Symbol: AN.670.4.2019.KZ5

Dotyczy: ZOPI w dniu 2021-09-07

Po przeanalizowaniu przedłożonej Dokumentacji Projektowej w stadium Studium Techniczno – Ekonomiczno – Środowiskowego z Elementami koncepcji Programowej dla przedsięwzięcia pn.: „Korekta przebiegu drogi krajowej nr 74 przez m. Janów Lubelski” składamy następujące wnioski, uwagi i zastrzeżenia:

Lotocznik nr 1 do pisma z dnia 2021-08-27 symbol AN.670 z 2019.KZ5
Skala 1:2000

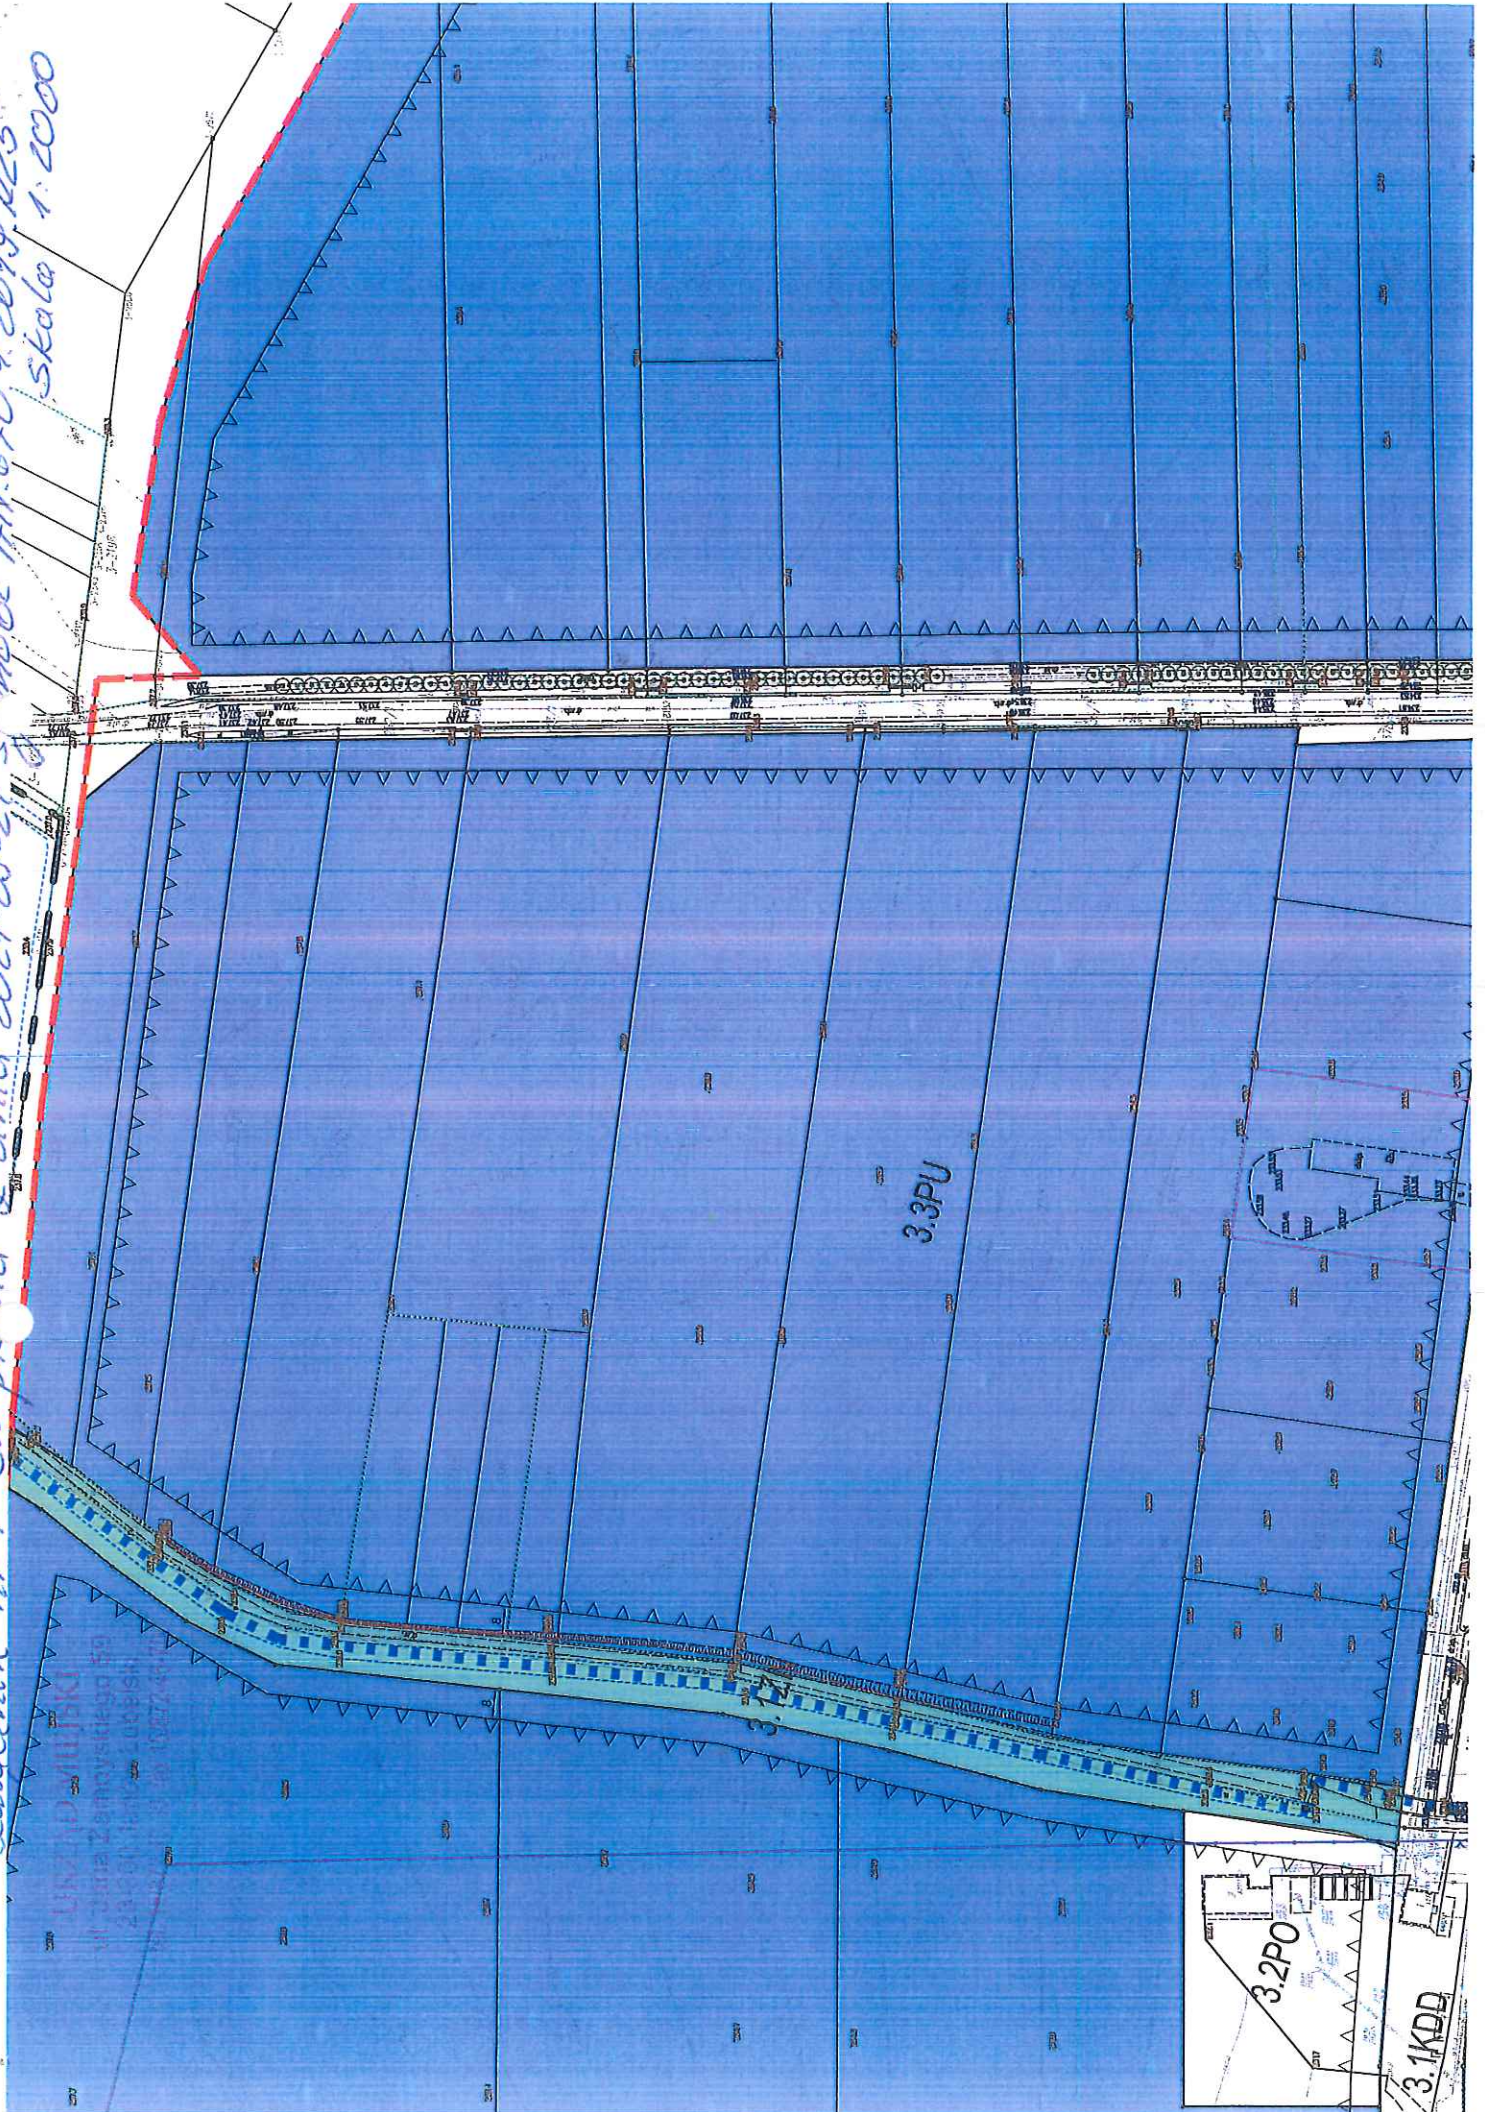
- 1.1 *Na odcinku od realizowanego ronda na drodze powiatowej stn. DP 2808L, kl. Z (ul. Bialskiej), wnosimy o rozważenie przesunięcia planowanej drogi w kierunku północnym w taki sposób aby ominąć istniejącą zabudowę na działkach nr 36, 38, 39, 34, 393/5, w obr. ewid. Biała Poduchowna – np. jak w wariantcie nr 1;*

- 13. W celu poprawienia profilu jezdni wnosimy o wykup całej nieruchomości (kompleks czterech działek nr 36, 37, 38 i 39) graniczącej od zach. z ul. Kamienną lub przesunięcia włączenia z ul. Kamienną na północ jak w pkt. 1.1. pisma z dnia 2021-06-01 Symbol: AN.670.4.2019.KZ5.
